## **Relatório da audiência prévia às entidades interessadas sobre o sentido provável da deliberação relativa à evolução da oferta grossista “Rede ADSL PT” da PT Comunicações**

Por Deliberação do Conselho de Administração da ANACOM, de 5 de Fevereiro de 2004, foi aprovado o sentido provável da deliberação relativa à evolução da oferta grossista “Rede ADSL PT” da PT Comunicações<sup>1</sup>. Essa Deliberação foi notificada às partes interessadas para se pronunciarem, por escrito, no prazo de 10 dias, nos termos dos artigos 100.º e 101.º do Código do Procedimento Administrativo.

## Figura 1 - Principais pontos de acesso (pontos de entrega de tráfego)<sup>8</sup>

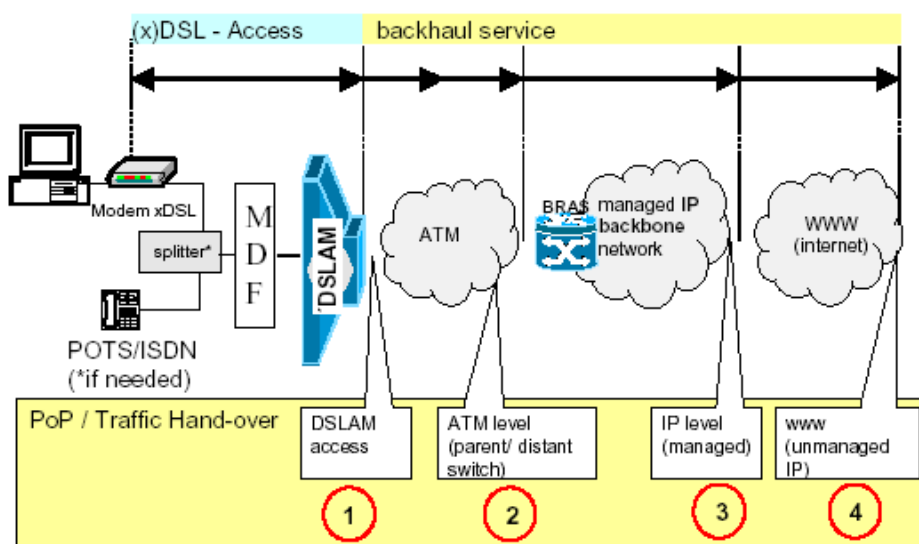
- oferta desagregada do lacete local (ORALL), em especial na vertente acesso partilhado;
- interligação ATM (nos 3 níveis indicados no ponto 3);
- acesso a ofertas “*wholesale*” (agrega as opções 3 e 4 apresentadas pelo ERG, no documento “*Bitstream Access*”, e em que se insere a actual oferta “Rede ADSL PT”. Cf. Figura 1, em baixo),

<sup>22</sup> Cf. Figura 1. Ponto de acesso 1.

a ANACOM entende não dever impor o acesso ao nível do DSLAM, sem que haja uma forte justificação do lado da procura, o que, neste momento, não se identifica. Note-se que, nas centrais onde os operadores já possuem infra-estrutura, um (relativamente) pequeno investimento adicional (no DSLAM, nomeadamente), permite-lhes ter um maior controlo sobre o acesso local. Estes operadores poderão utilizar a oferta “Rede ADSL PT” para cobrir, complementarmente, as zonas onde não estão presentes no âmbito da OLL.
